**Progetto per la realizzazione di un impianto geotermico  
pilota nell'area del Permesso di Ricerca "Cortolla"**

Relazione di aggiornamento del SIA

Doc.COR-SIA-D-INT-00

### **Relazione di aggiornamento dello Studio di Impatto Ambientale**

Figura 4-5 – Dissesti presenti nell'area di progetto (fonte: Consorzio LAMMA)

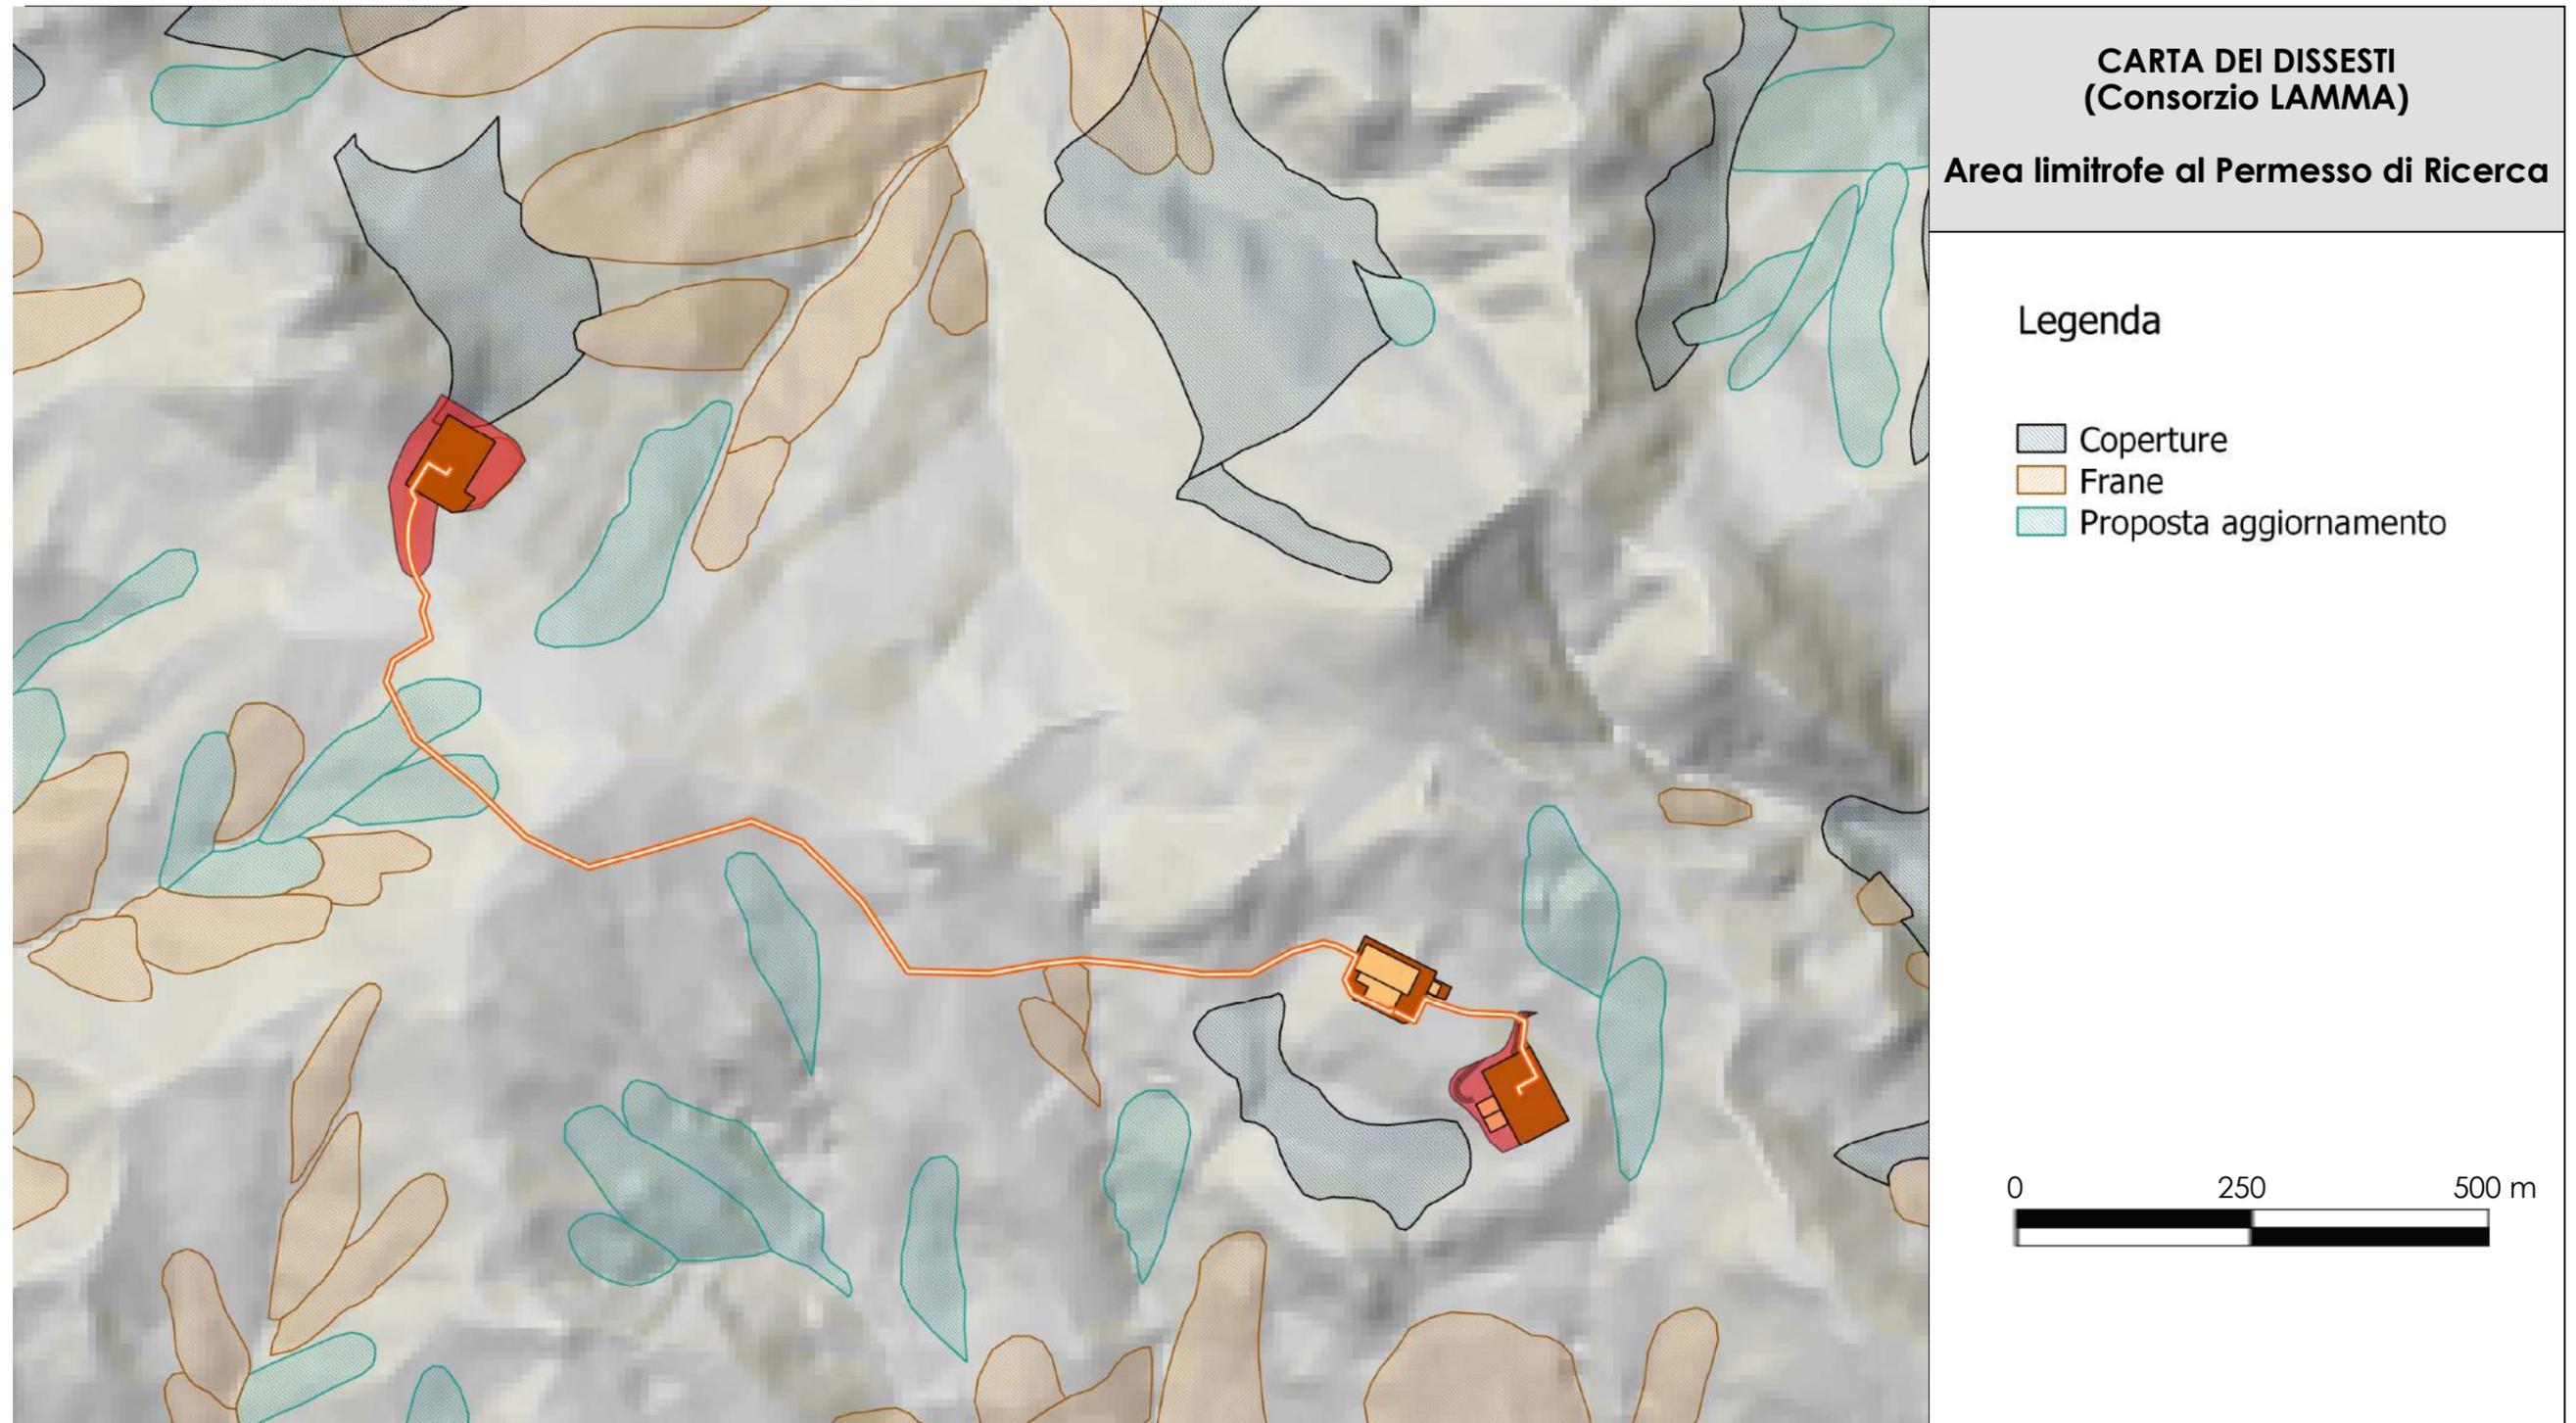
Si segnala anche che in questo paragrafo è cambiata anche l'immagine 4-4, che si riporta più avanti nella sua versione aggiornata (di fatto, come per molte altre carte riportate in questo studio, si tratta della mera sovrapposizione del nuovo layout di progetto ad una carta tematica preesistente).

A conclusione di questa sezione dedicata al Quadro Ambientale si riporta, infine, l'immagine modificata, così come più sopra indicata.
